**Forum mondial de l'harmonisation
des Règlements concernant les véhicules****183^e session**

Accord de 1958 :**Examen de propositions de nouveaux Règlements ONU soumises
par les groupes de travail subsidiaires du Forum mondial, le cas échéant****Proposition de supplément 1 à la version originale
du Règlement ONU n° 154****Communication des représentants de la Commission européenne
et du Japon**.* ****

« Figure 8/1

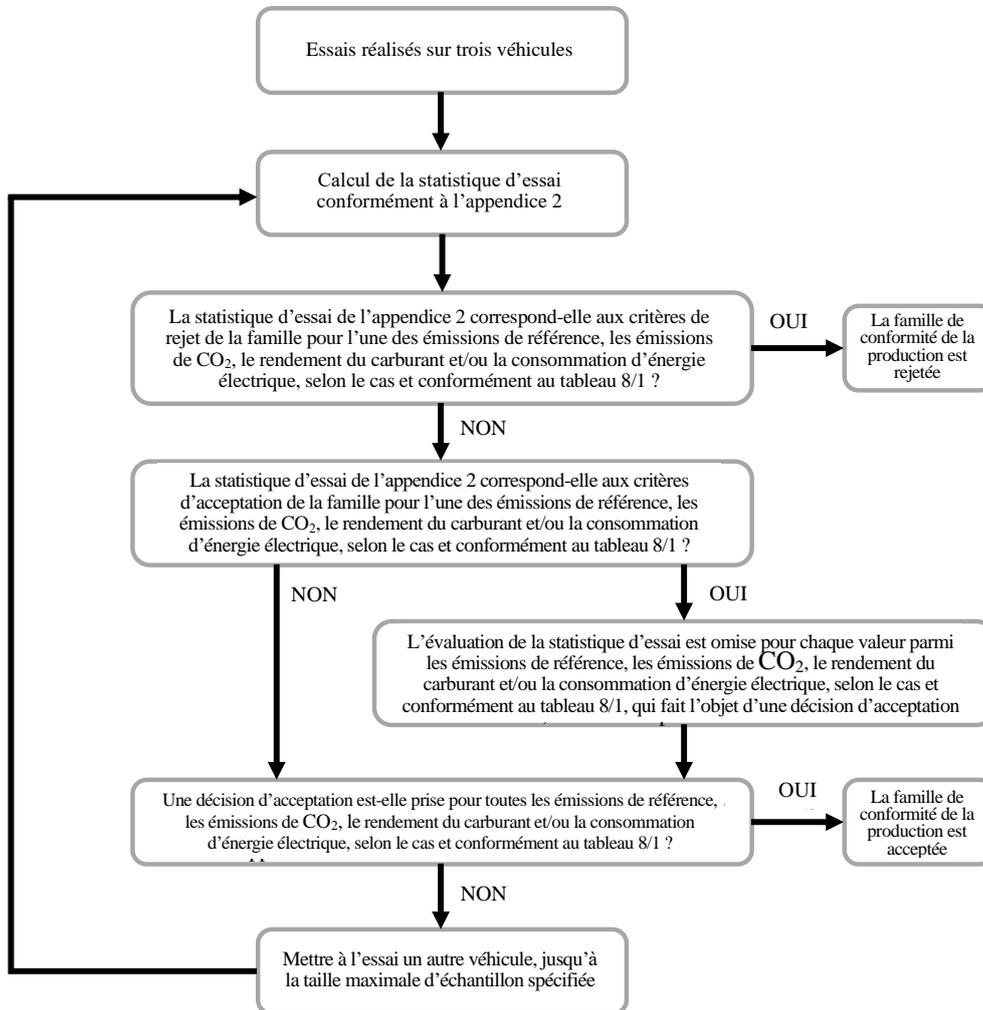
Paragraphe 8.2.3.2, figure 8/1, lire :

Diagramme de décision relatif à la procédure d'essai de la conformité de la production (essai du type 1)

Figure A6/4

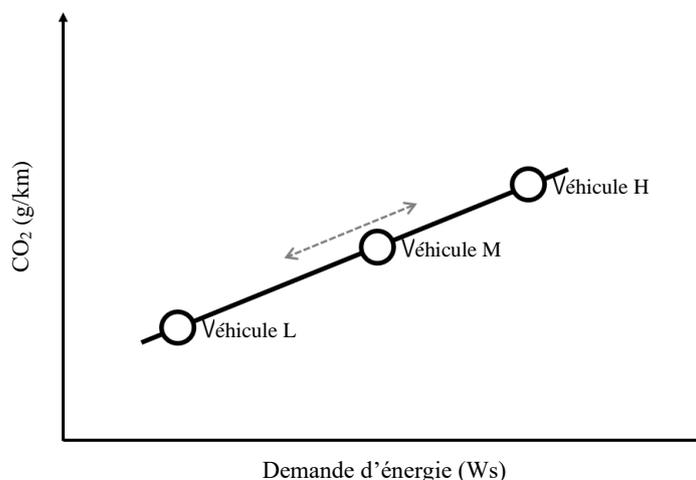
Paragraphe 2.3.2.4, lire :

Le véhicule M est un véhicule de la famille d'interpolation situé entre les véhicules L et H pour lequel la demande d'énergie sur le cycle est de préférence proche de la moyenne pour les véhicules L et H.

Les limites de sélection du véhicule M (voir fig. A6/4) sont telles que ni l'écart entre les niveaux d'émission de CO₂ des véhicules H et M ni l'écart entre les niveaux d'émission de CO₂ des véhicules M et L ne sont supérieurs à la plage de CO₂ autorisée conformément au paragraphe 2.3.2.2 de la présente annexe. Les coefficients de résistance à l'avancement sur route et la masse d'essai définis doivent être consignés.

Figure A8/2

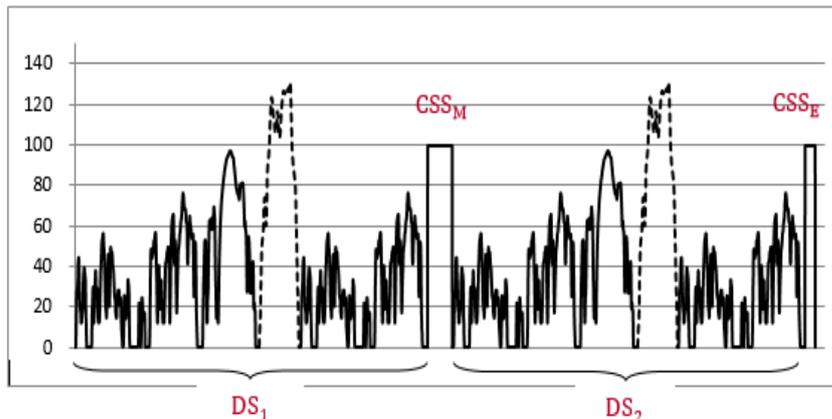
Paragraphe 3.4.4.2.1, lire :

La procédure d'essai du type 1 abrégée est composée de deux segments dynamiques (DS₁ et DS₂) combinés avec deux segments à vitesse constante (CSS_M et CSS_E) comme représenté à la figure A8/2.

Figure A8/5
Limites pour la sélection du véhicule M

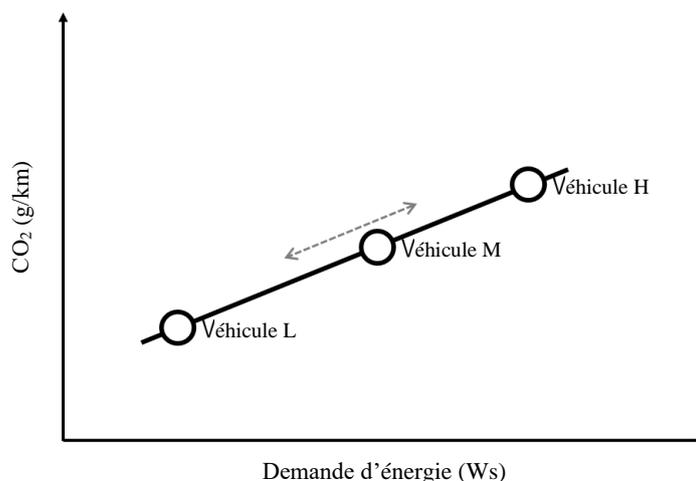
Paragraphe 4.5.1.1.5, lire :

Le véhicule M est un véhicule de la famille d'interpolation situé entre les véhicules L et H pour lequel la demande d'énergie sur le cycle est de préférence proche de la moyenne pour les véhicules L et H.

Les limites de sélection du véhicule M (voir fig. A8/5) sont telles que ni l'écart entre les émissions massiques de CO₂ des véhicules H et M ni l'écart entre les émissions massiques de CO₂ en mode maintien de la charge des véhicules M et L ne sont supérieurs à la plage de CO₂ en mode maintien de la charge autorisée conformément au paragraphe 4.5.1.1.2 de la présente annexe. Les coefficients de résistance à l'avancement sur route et la masse d'essai définis doivent être consignés.
